AVIS DE SÉCURITÉ URGENT

Nom du produit : **Pousse-seringues Alaris™ / Asena™ GS, GH, CC, TIVA, PK, Enteral**

Numéro d'avis : **RA-2018-03-01**

Date : **Juin 2018**

Figure 1 : Emplacement de la plaque arrière et du ressort S5 sur un pousse-seringue Alaris.

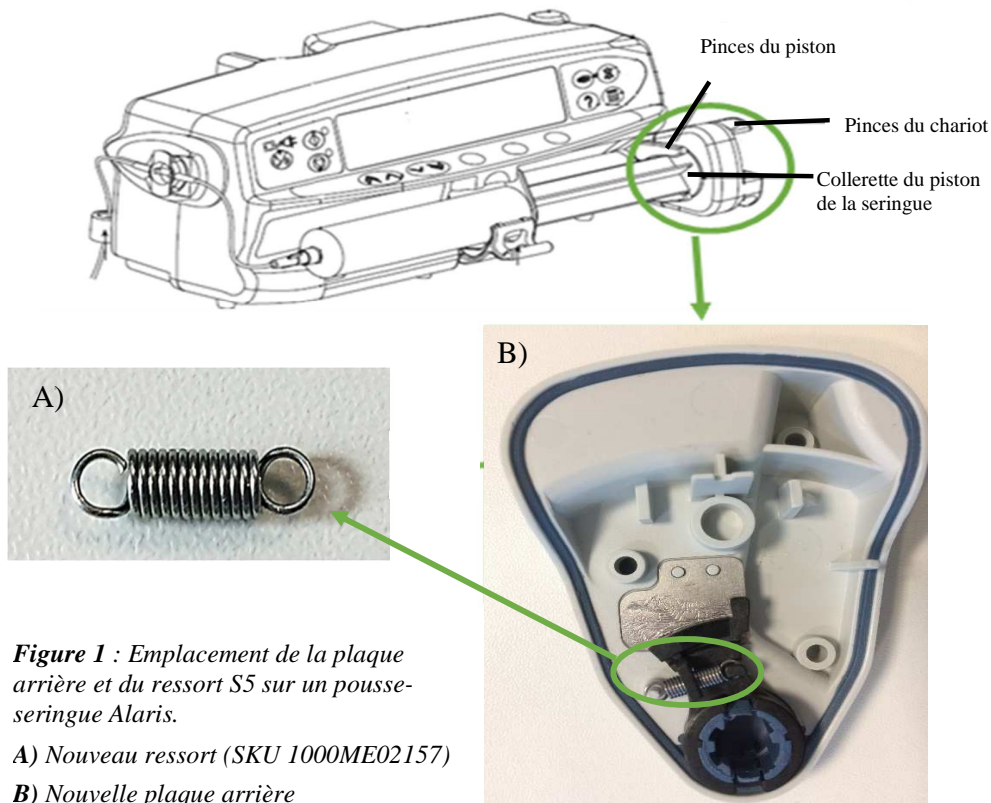
BD met en place une action corrective sur ses pousse-seringues Alaris™ / Asena™ pour remplacer le ressort existant sur la pince (S5) par une nouvelle version de conception améliorée, sur la plaque arrière du support du piston de la seringue, comme illustré à la Figure 1 A) et B). Cette action a pour objectif d'améliorer les performances et la fiabilité du ressort S5 afin de réduire le risque pour les patients. Cette mesure corrective se substitue à l'avis de sécurité RA-2017-02-02, publié en mars 2017, qui prévoyait le remplacement du ressort S5 des pousse-seringues Alaris™ / Asena™.

BD a remarqué que le ressort de la pince (S5) peut casser et empêcher les pinces du chariot de maintenir en place le piston dans le mécanisme de maintien du piston, ce qui entraîne un peu de jeu entre la collerette du piston de la seringue et le mécanisme d'entraînement de la seringue. Voir la Figure 1.

A) Nouveau ressort (SKU 1000ME02157)

B) Nouvelle plaque arrière (SKU 1000SP02113).
